Verifica di conformità legislativa

COMUNE DI MONTIANO - Municipio

COMUNE DI MONTIANO - Municipio - Verifica di conformità legislativa

13-3-2019

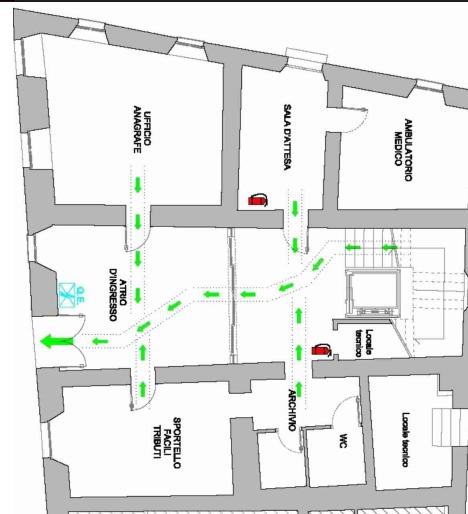
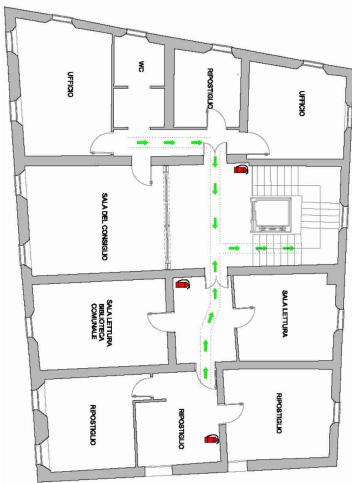
Nelle vetrate sono assenti fratture o vetri fragili che possono causare pericoli di infortuni?

Si
